「原子力と地質科学」 R23-O-2 (On-Line Presentation Ch. 5) 10:45-11:00

津波は引き波も怖い: JAEA東海 再処理施設の津波対策の改善

Danger of the tsunami ebb: improvement of
anti-tsunami measures of the JAEA Tokai
Nuclear Fuel Cycle Engineering Laboratories

石渡 明(原子力規制委員会委員)

図 5 津波漂流物防護柵の全体配置計画図

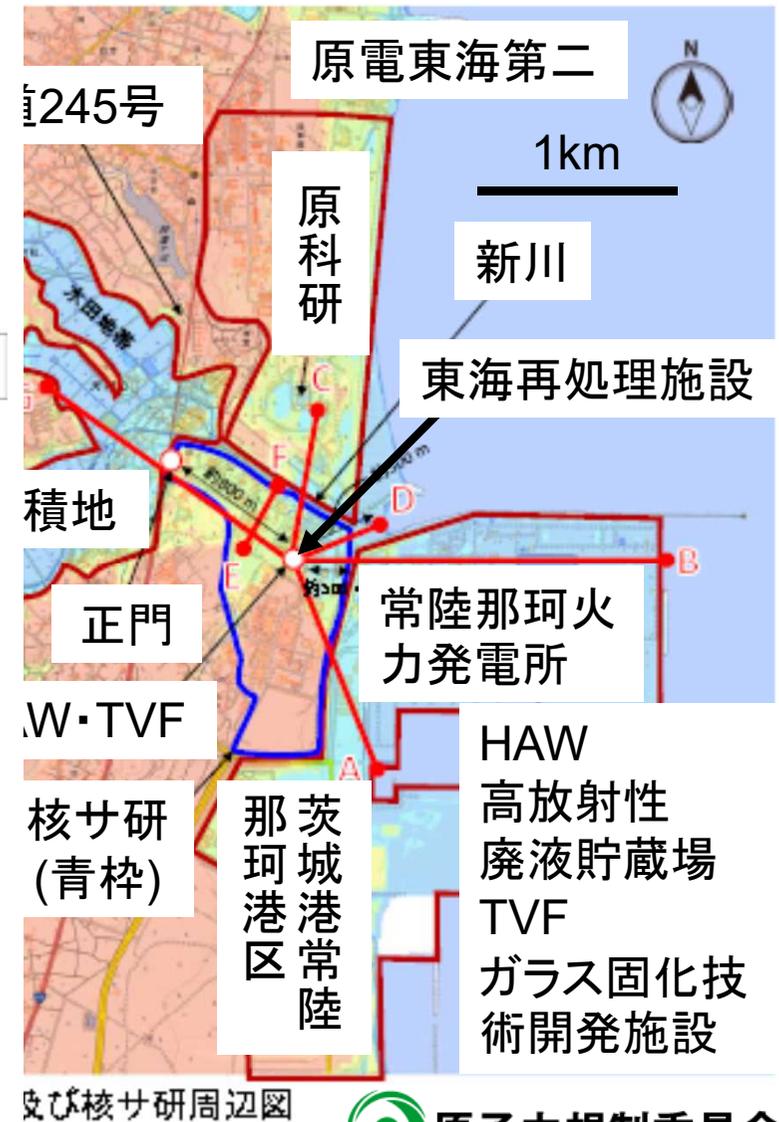
昨2020年6月17日の第10回原子力規制委員会において、東海再処理施設安全監視チームの報告があり、その中で、津波漂流物が高放射性廃液貯蔵場(HAW)建屋に衝突・破壊して高放射性廃液が環境に漏れることへの対策として、同建屋の海側と新川側に防護柵を設置する計画が示された。

私は、津波は押し波(遡上波)だけが危険なのではなく、川沿いの低地に入り込んだ津波が海に戻る時の引き波も同様に危険であり、漂流物対策の柵を設けるのであれば、陸側(上流側)にも設けるべきである旨を指摘した(議事録参照)

茨城県東海村の新川の下流部河川勾配(0.0012)は大槌の大槌川(0.0030)や志津川の八幡川(0.0058)よりは小さいものの、気仙沼の大川(0.0010)や鹿折川(0.0016)と同程度であり(同書から読図)、東海村の新川沿いの引き波の破壊力は気仙沼の2011年津波と同程度で、押し波と同程度と考えられる。

2020年6月の原子力規制委員会における私の指摘から約1年後、JAEAは2021年5月18日の第58回東海再処理施設安全監視チーム会合において、引き波用津波漂流物防護柵をHAW建屋の上流側にも設置する方針を示し、構内を走る公用車（中型バス約9.7t）を想定漂流物として、浸水標高10.5m、流速2.7m/s（9.7km/h）を設計条件とすることを表明した（同会合資料7）。

私は同チームには参加していないが、JAEAが私の指摘を受け止め、妥当な計画変更を行ったことは評価したい。津波の引き波は、その土地の地形によっては押し波よりも破壊力が強くなることもあり、津波対策には引き波への配慮が不可欠である。
